改善箇所説明図

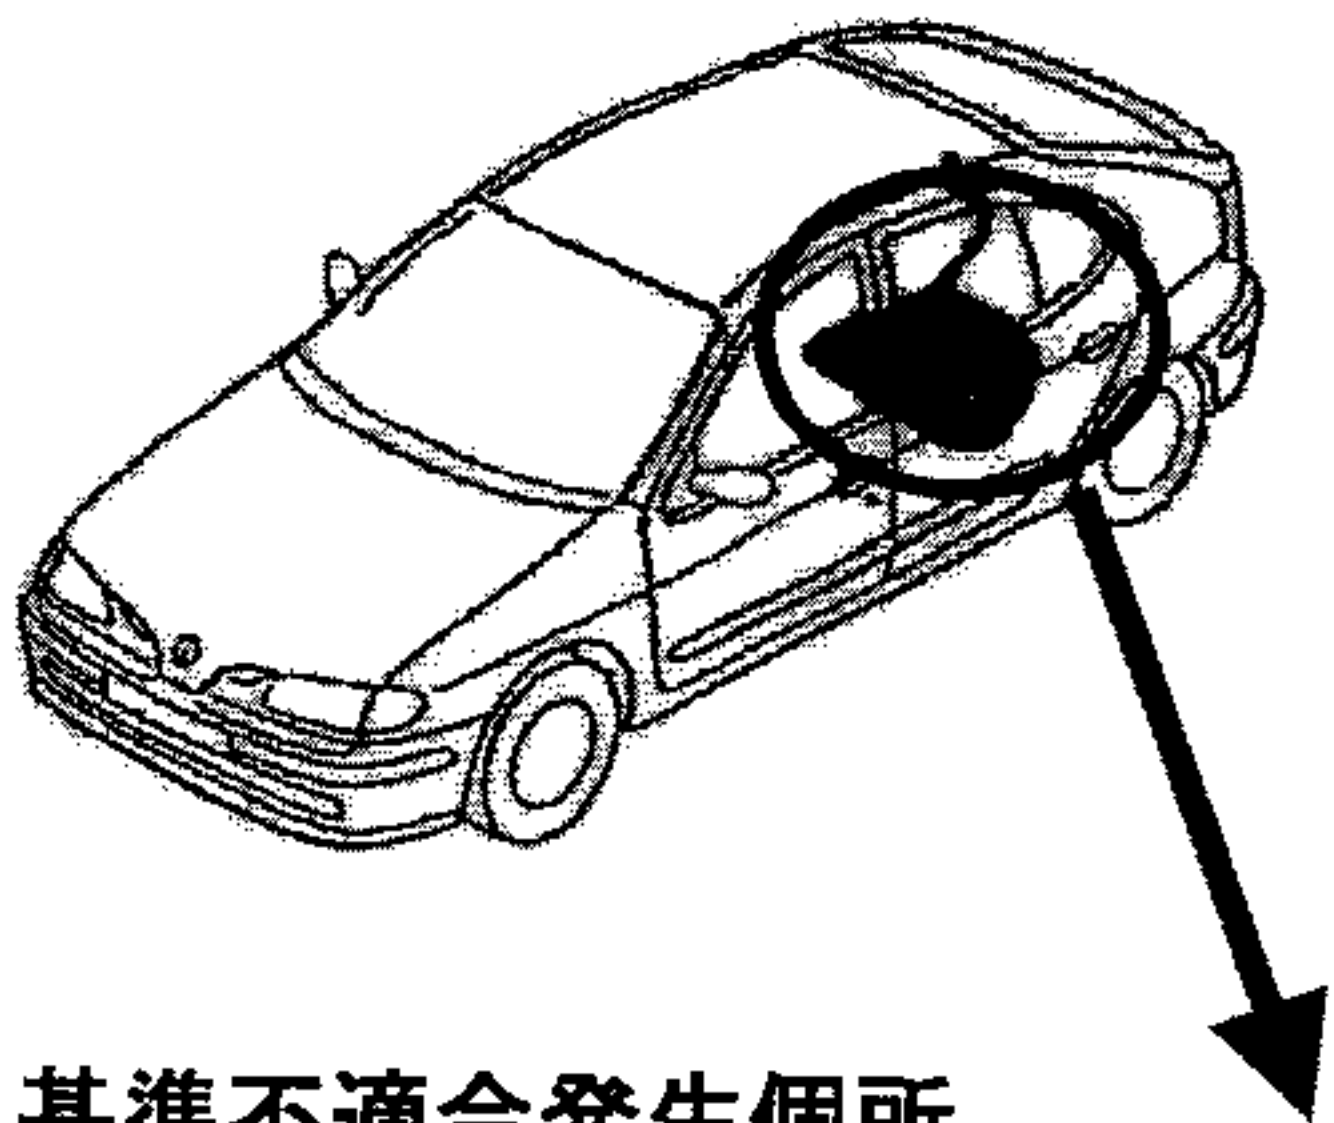
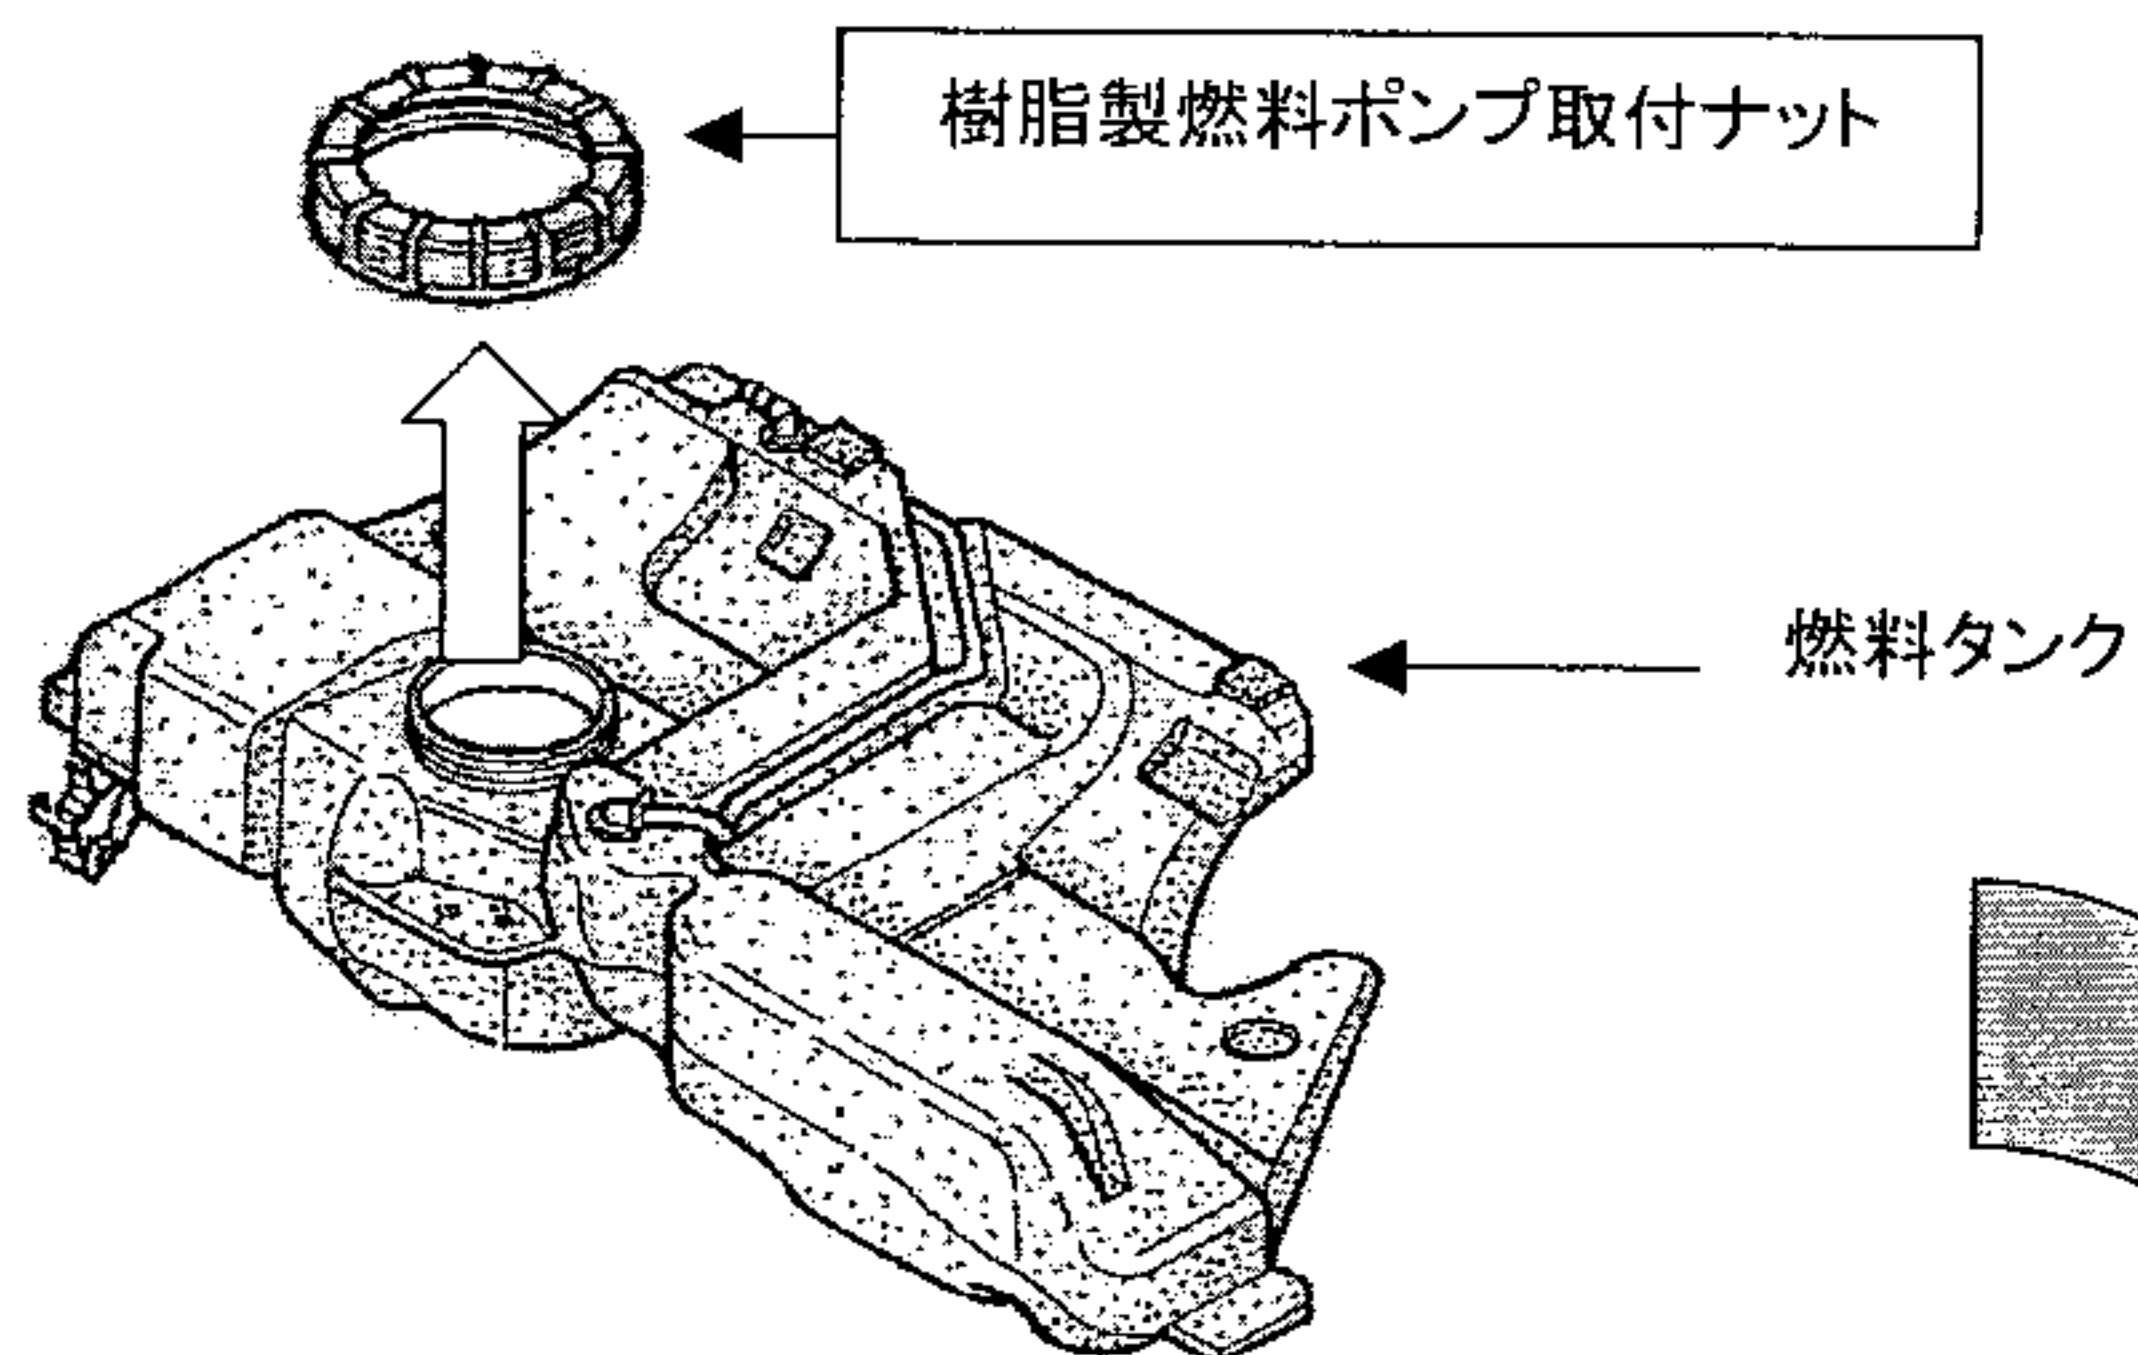
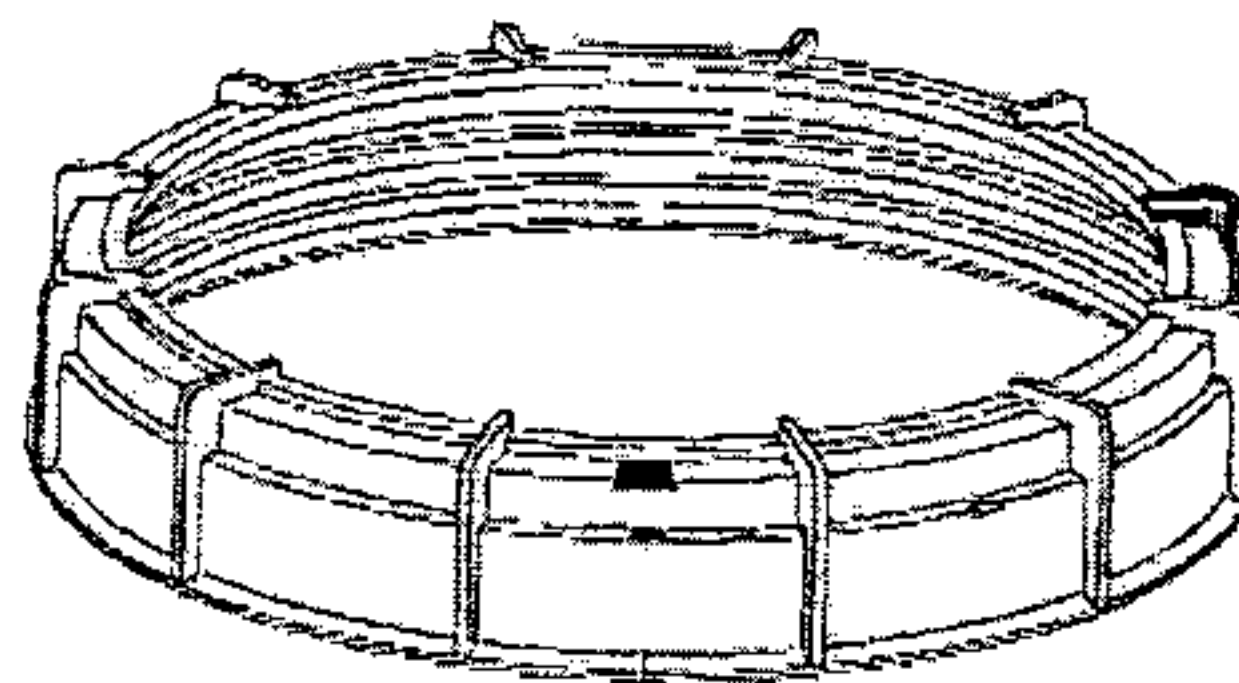
基準不適合発生箇所

燃料装置において、燃料タンク上部の樹脂製燃料ポンプ取付ナットの熱処理が不適切なものがあるため、温度変化の繰り返しにより当該ナットに亀裂が生じ、燃料が漏れるおそれがある。

改善の内容

全車両、該当ナットを点検し、対象となるものは良品と交換する。

注:  は交換部品を示す。
